### Austausch von Edelstahlteilen Master-Line „Amerika-Kühler“ KE 650 - KE 600 - KE 470

## Austausch von Metallverkleidung an den Türen und Seitenteilen KE 650-2-2T(A) KE600-2-2T(A) KE470-2-2T

### Stangengriffe und Bohrabstände für KE650-2-2T und KE650-2-2TA

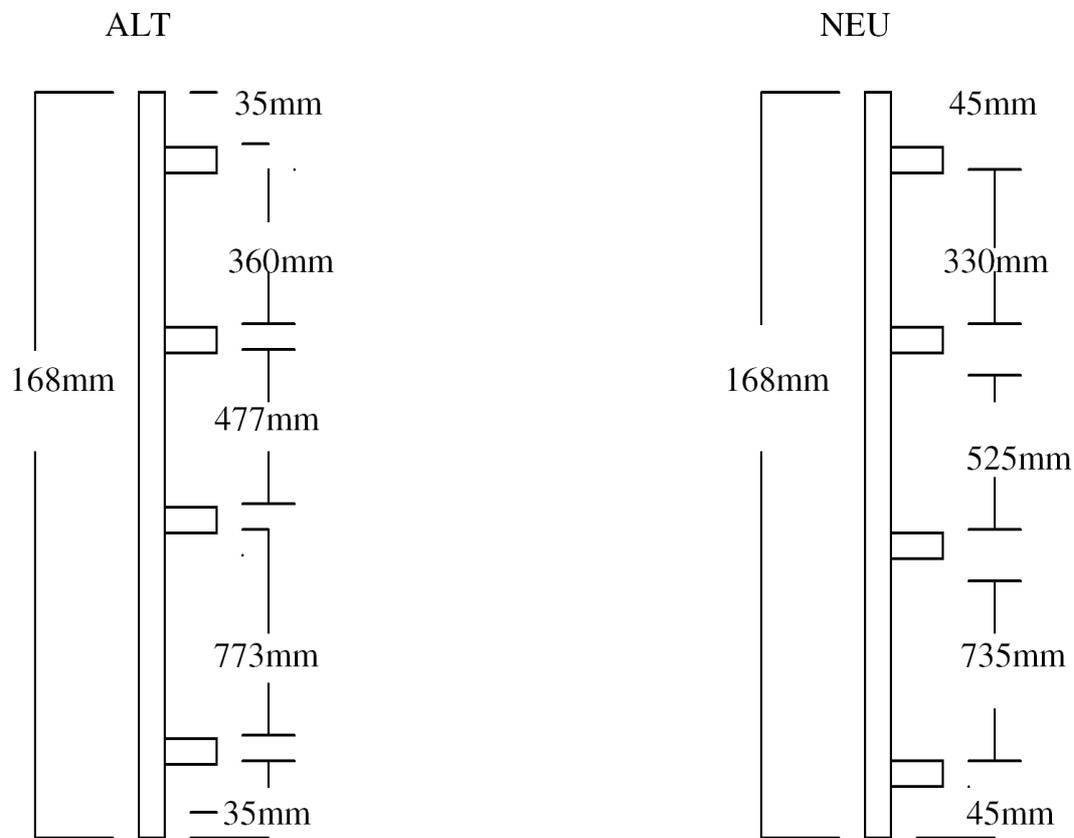
Im März 2002 sind die Lochabstände der Stangengriffe geändert worden. Diese Änderung wird an dem Gerät mit einem **GRÜNEN PUNKT** neben dem Typenschild kenntlich gemacht.

**Wichtig vor Beginn der Demontage: Bohrlöcher für den Türgriff auf Passgenauigkeit überprüfen**

Neuer Stangengriff KE650-2-2T Et-Nr: 432 031

Neuer Stangengriff KE650-2-2TA Et-Nr: 432 034
